Rapport d'analyse environnementale

**Prolongement de l'autoroute 20
de Cacouna à Trois-Pistoles
par le ministère des Transports**

Dossier 3211-05-336

Le 21 août 2006

ANNEXE 5 : VARIANTES DE TRACÉ ÉTUDIÉES

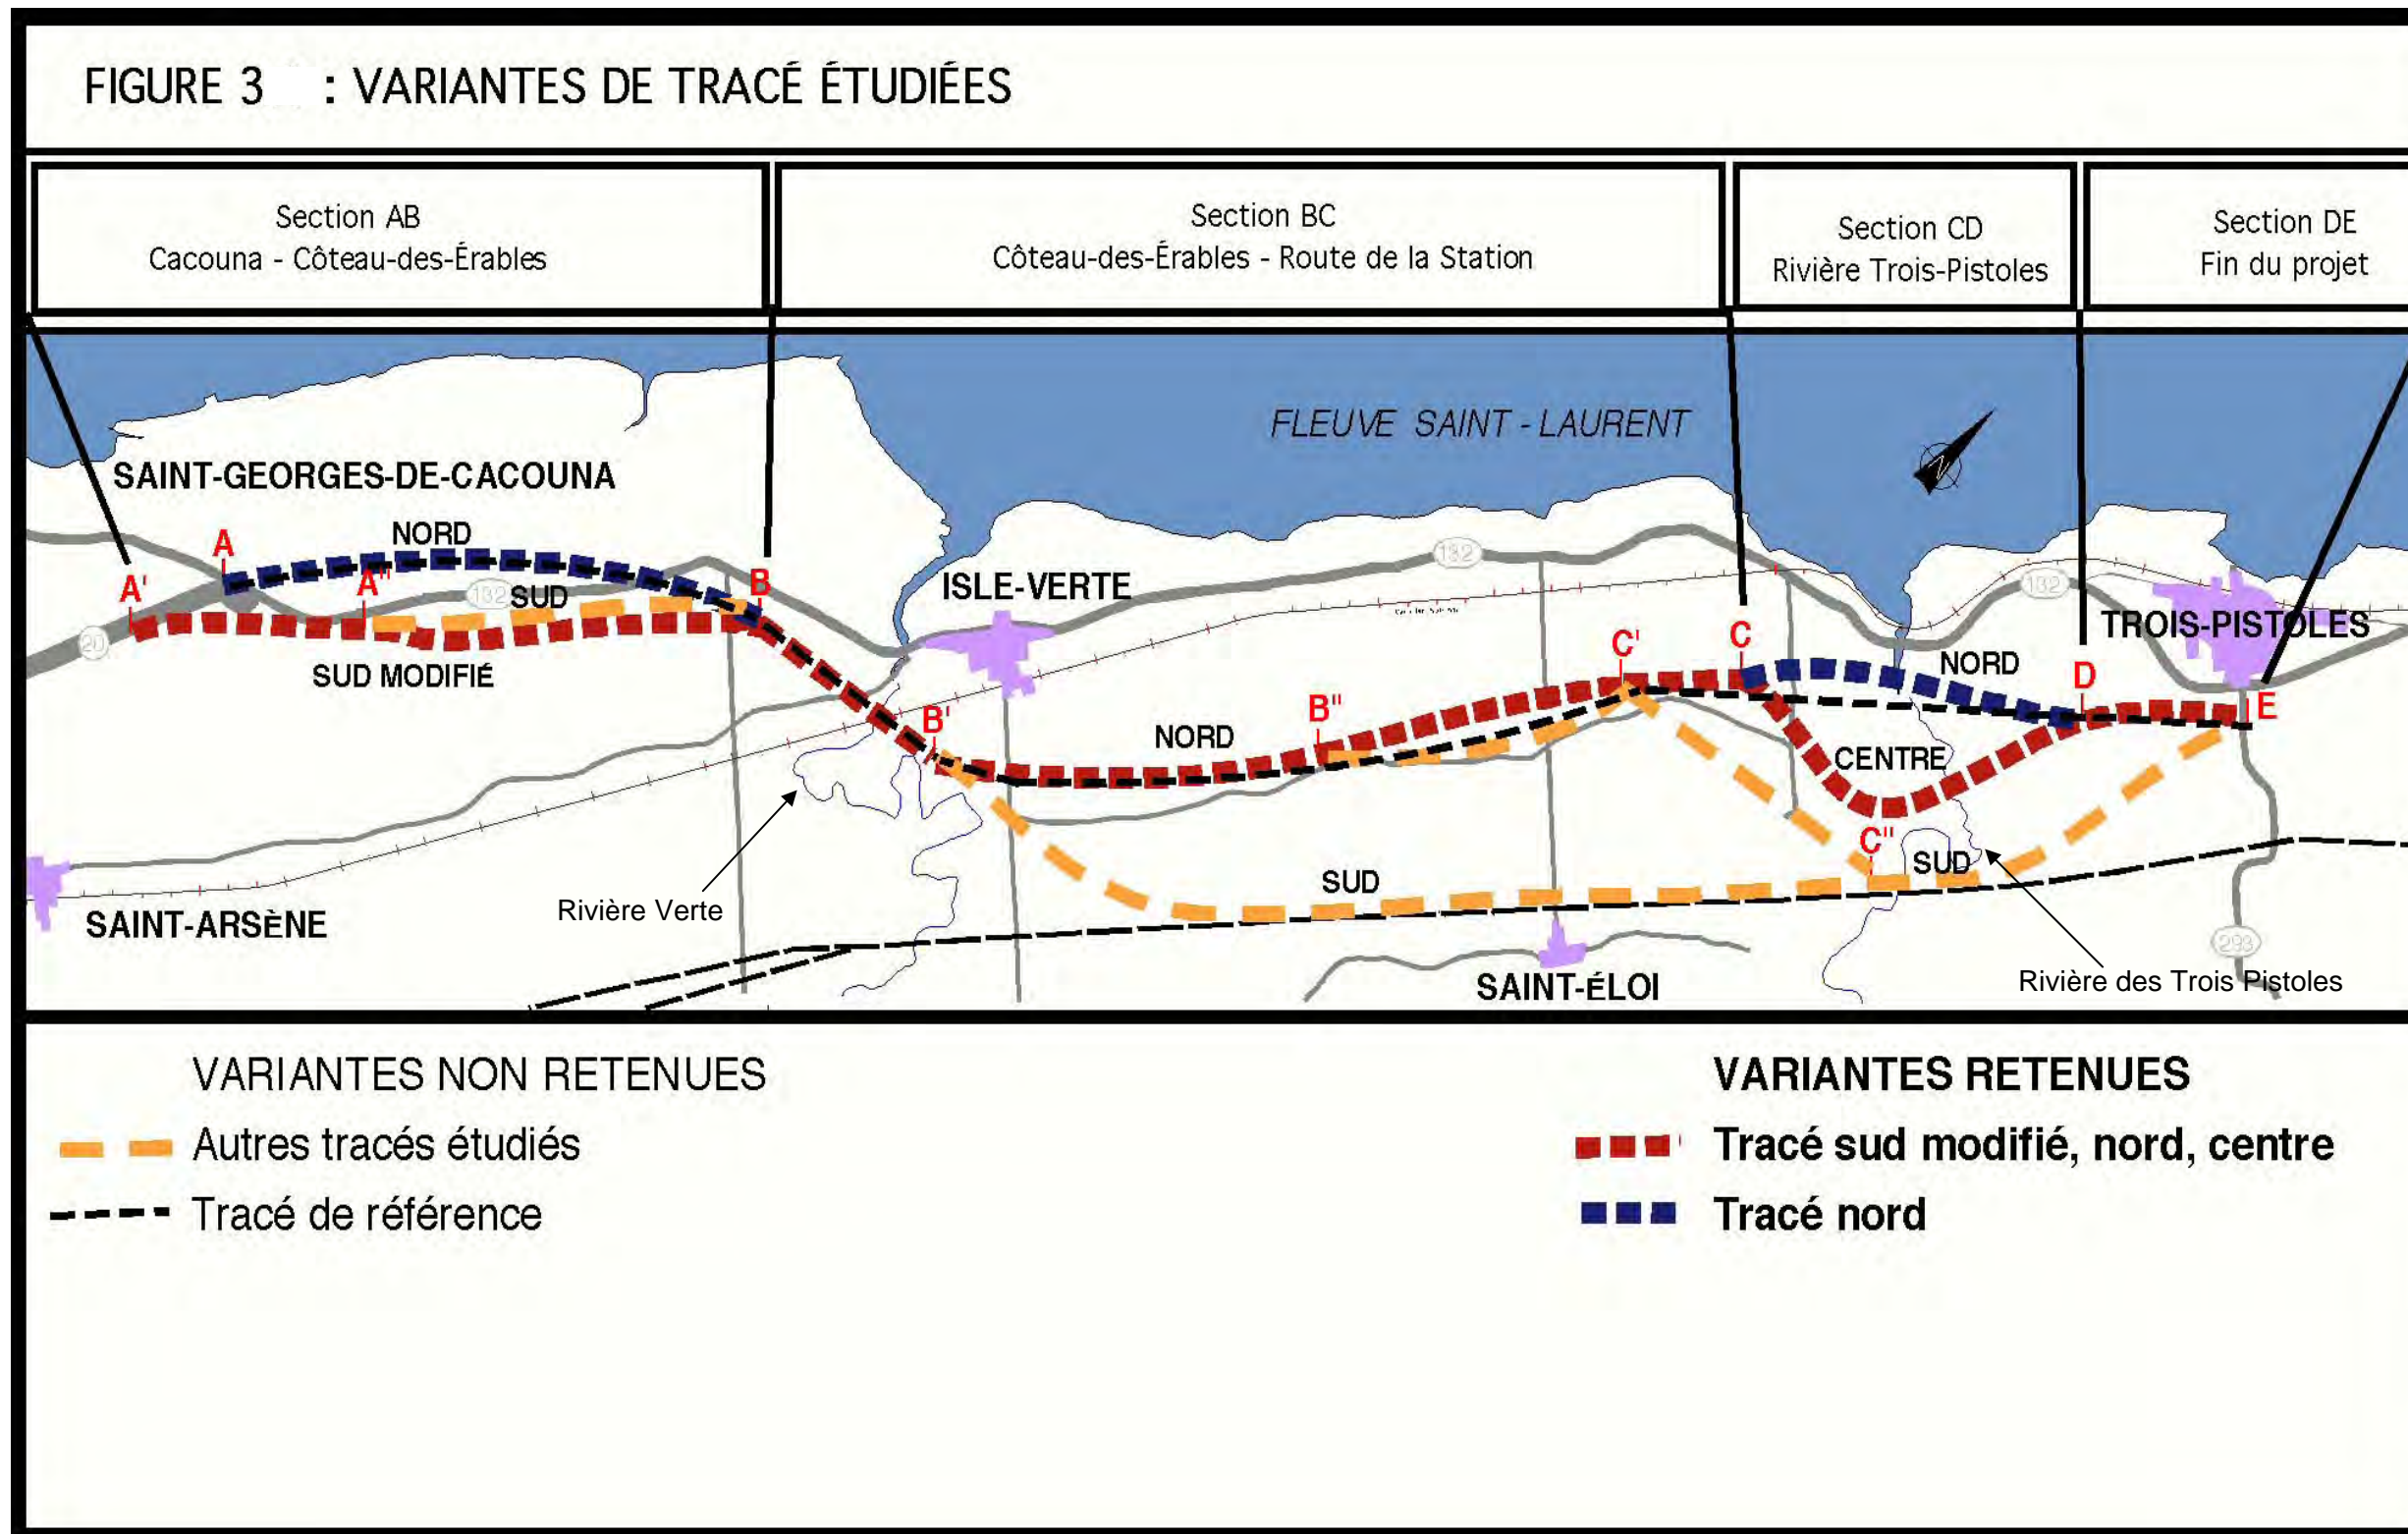
La figure 3 en annexe 5 présente les variantes étudiées pour chacune des sections du territoire à l'étude.

L'analyse comparative des variantes de tracé de la section AB permet de constater que la variante sud modifiée est celle qui présente le moins d'inconvénients. Les avantages de cette variante sont largement supérieurs à ses inconvénients, cela même si certains d'entre eux sont plus importants que ceux de la variante nord pour certaines composantes (ex. : déboisement). Il apparaît que la variante sud modifiée demeure globalement celle qui comporte les inconvénients les moins importants dans ce segment.

L'étude d'impact relève un nombre légèrement moins important d'impacts négatifs pour cette variante (sept pour la variante nord contre neuf pour la variante centre). Toutefois, ces inconvénients apparaissent plus importants sous certains aspects. Ainsi, au plan visuel, selon notre analyse, cette variante est celle qui comporte la plus grande incidence pour les résidants, en particulier dans le secteur habité de la route du Sault. Il est à noter que la différence permettant de discriminer une variante par rapport à l'autre est parfois mineure compte tenu de l'importance du projet (ex. : le nombre d'exploitations agricoles touchées). La conservation du territoire agricole, déjà amplement sollicitée par la réalisation de ce projet, a été l'élément déterminant de ce choix.

Après l'analyse comparative détaillée, le MTQ a retenu, en tant que tracé final pour les deux sections comportant plus d'une variante, la variante sud modifiée pour la section AB, la variante nord pour la section CD et les deux sections (BC et DE) comportant un tracé unique. L'analyse environnementale du projet porte sur ce tracé (*cf.* note 5).
